WYJAŚNIENIA TREŚCI SIWZ

dot.: postępowania o udzielenie zamówienia publicznego. Numer SIWZ: 19/2017

SZPITAL POWIATOWY  
im. Jana Pawła II  
11-200 BARTOSZYCE  
ul. Kard. St. Wyszyńskiego 11  
Dział Zamówień Publicznych  
i Zoopatrzenia  
NIP 745-19-41-887 REGON 000308436

**Nazwa zadania: „Sukcesywna dostawa wyrobów medycznych jednorazowego użytku.”**

**26. Dotyczy zadania 35, poz. 06**

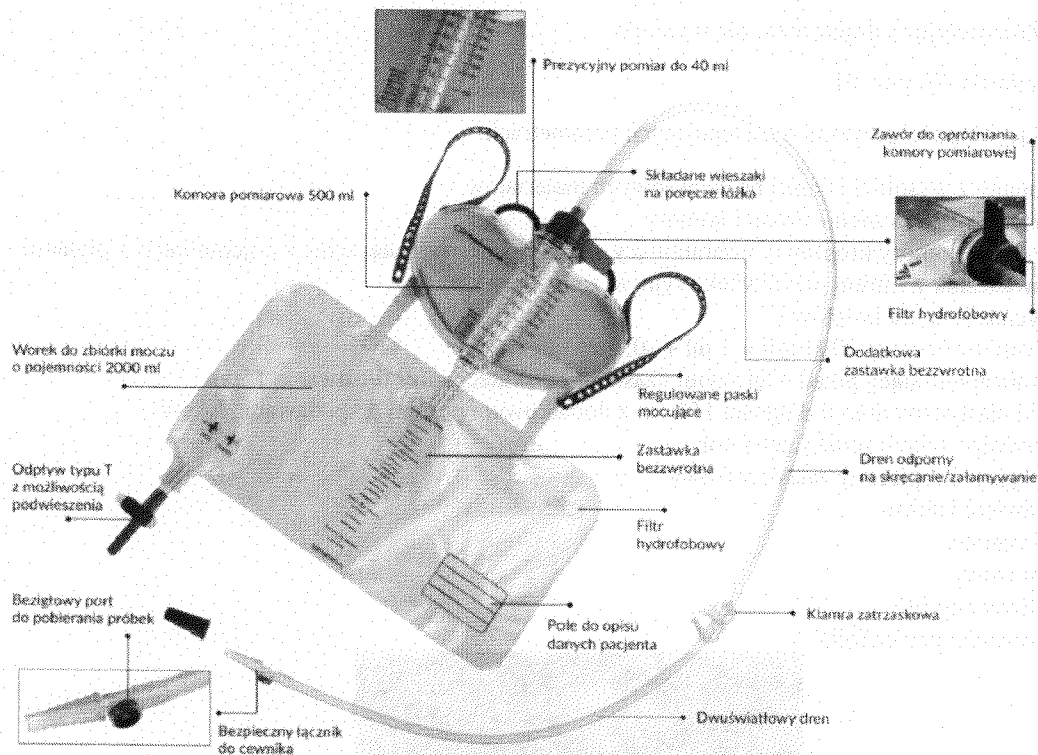
Czy Zamawiający dopuści cewniki do karmienia o długości 500mm, spełniające pozostałe wymagania SIWZ ?

**Odpowiedź: Zamawiający dopuszcza, nie wymaga.**

**33. Dotyczy zadania 43, poz. 02-03**

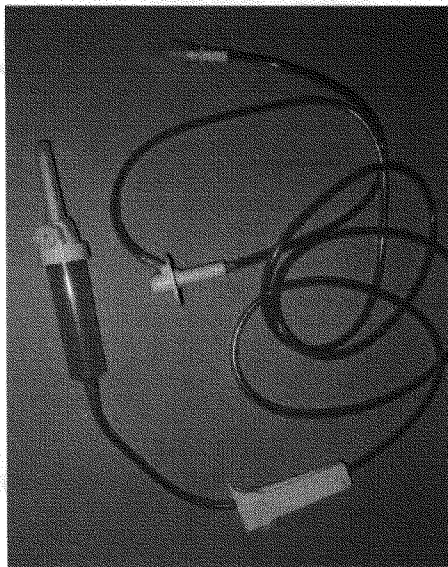
Czy Zamawiający dopuści maski tlenowe z nebulizatorem (8ml) i drenem?

**Odpowiedź: Zamawiający dopuszcza, nie wymaga.**
